# **Qualitätskontrolle 2018**

## **RadRoutenNetz**

### **Stadt Rüsselsheim am Main**

# Qualitätskontrolle RadRoutenNetz Rüsselsheim a.M.

S2 B 01h

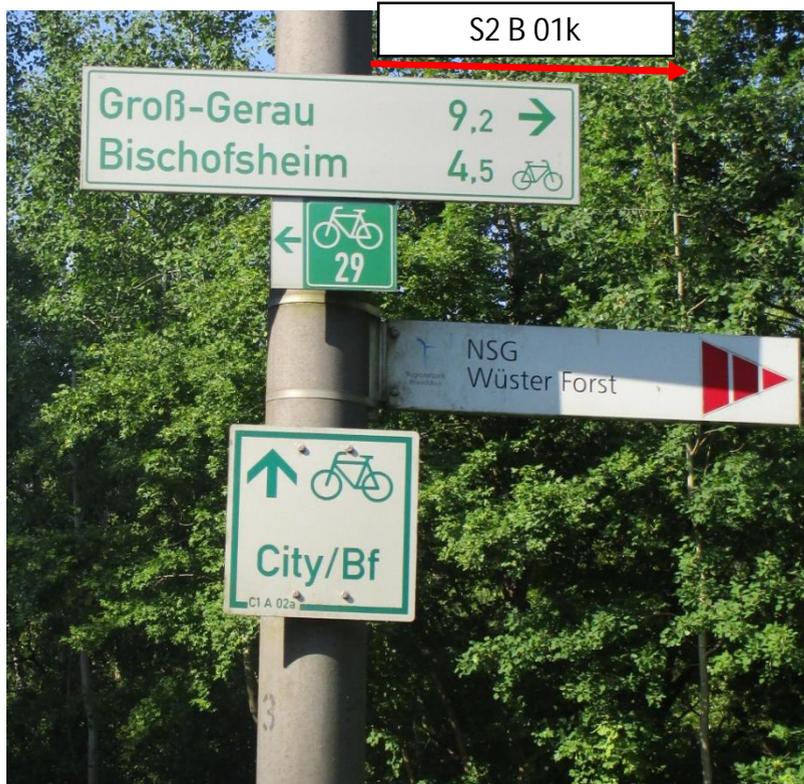
fehlende Wegweiser (Wegweiserziffer S2 B 01h):

neue Wegweiser (Wegweiserziffer C6 A 02a und C6 B 02a):

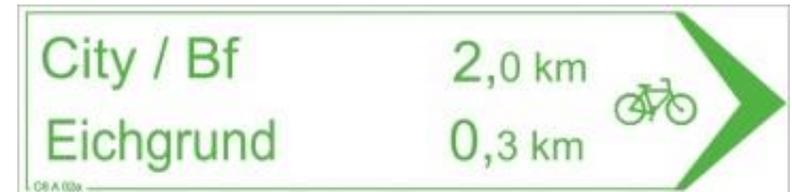
Ententeich Ostpark / Nord-Ost-Seite;  
zusammen mit Wegweisern S5 A/B 01 eb

neue Wegweiser (Wegweiserziffer S5 A 01eb und S5 B 01eb):

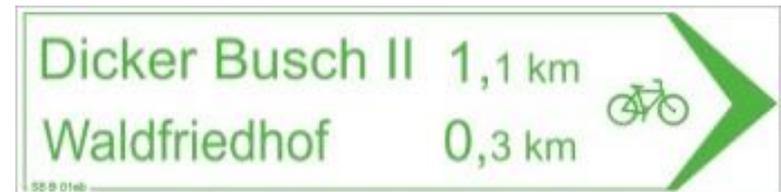
vorhandene Wegweiser (inkl. Pfosten) demontieren

Ententeich Ostpark / Nord-Ost-Seite;  
zusammen mit Wegweisern C6 A/B 02a

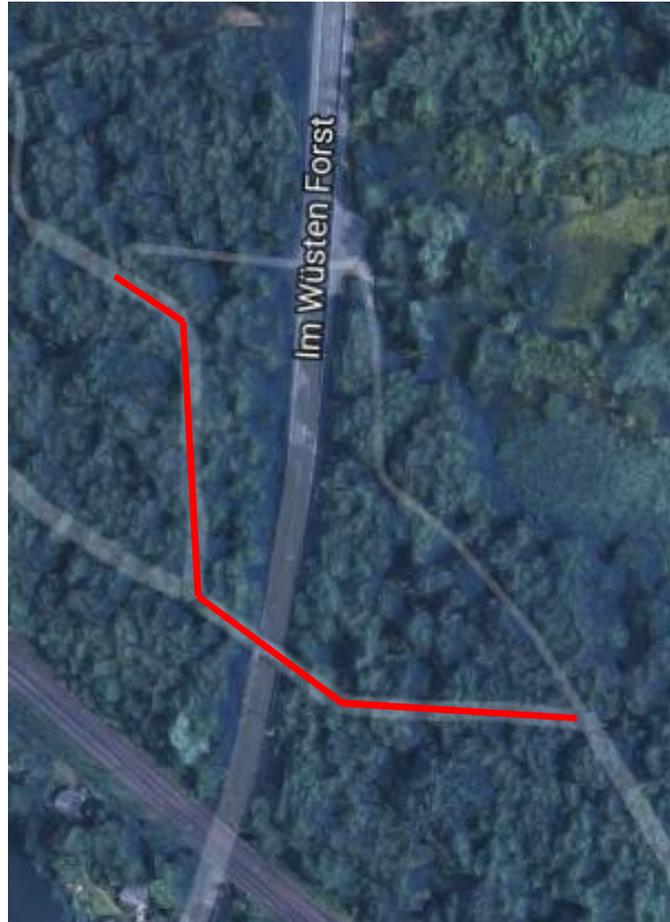
Optimierung der Radverkehrsführung in der  
Brunnenstraße (Höhe Einmündung Am Steinmarkt)
